LIGAÇÕES TRANSFRONTEIRIÇAS

LIGAÇÃO DE BRAGANÇA A PUEBLA DE SANABRIA (ES)

ESTUDO DE IMPACTE AMBIENTAL

RESPOSTA AO PEDIDO DE ELEMENTOS ADICIONAIS

Figura 7 - Distribuição de fauna íctica (Peixes)

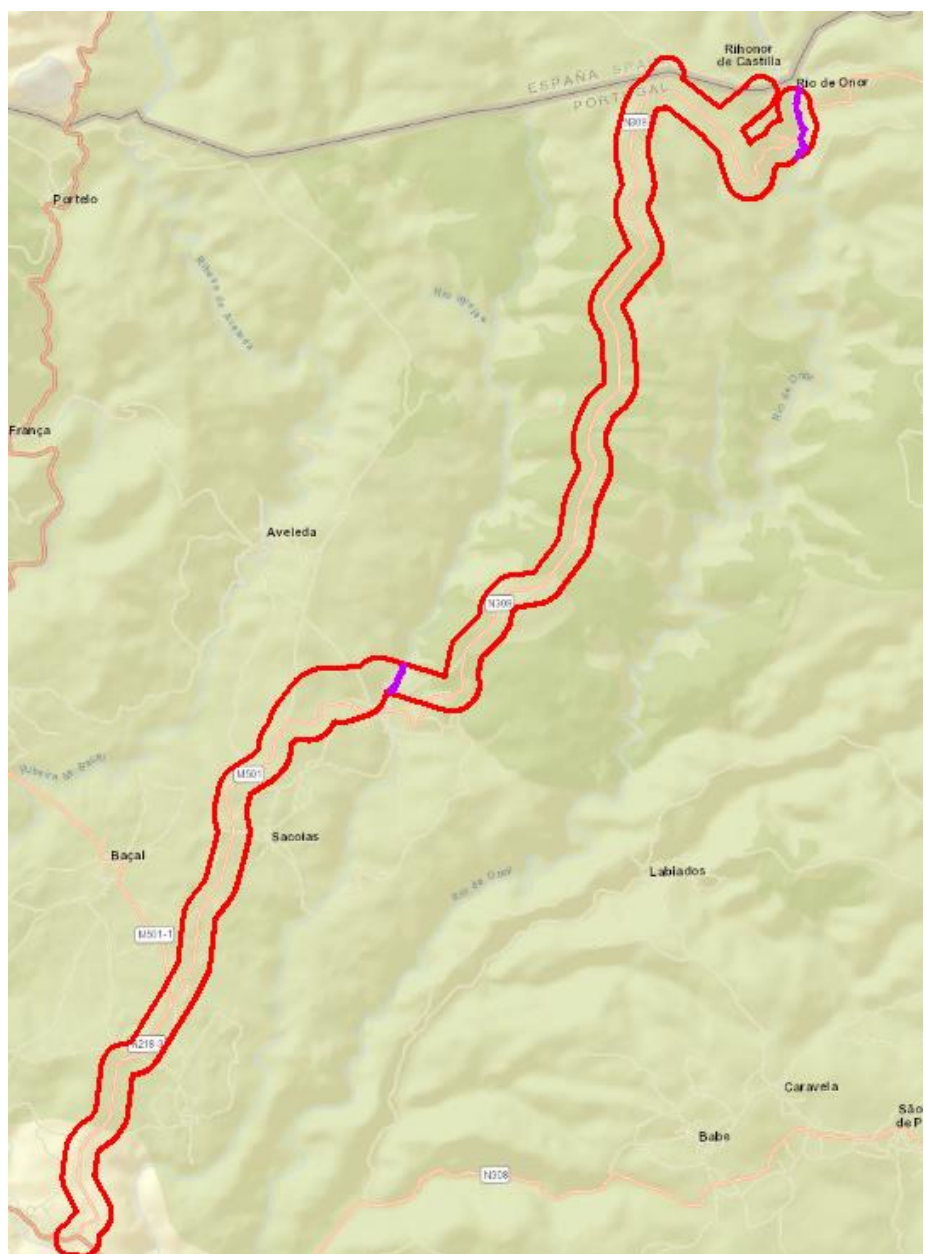
Nas figuras abaixo representa-se a cartografia relativa à presença de lobo, peixes e toupeira-de-água, na área de estudo. Esta cartografia foi produzida com base na bibliografia disponível, complementada com dados recolhidos no campo, pela equipa do EIA.

Refere-se que cartografia da ictiofauna fornecida pelo ICNF coincide em absoluto com a análise desenvolvida pela equipa do EIA (Figura 7).
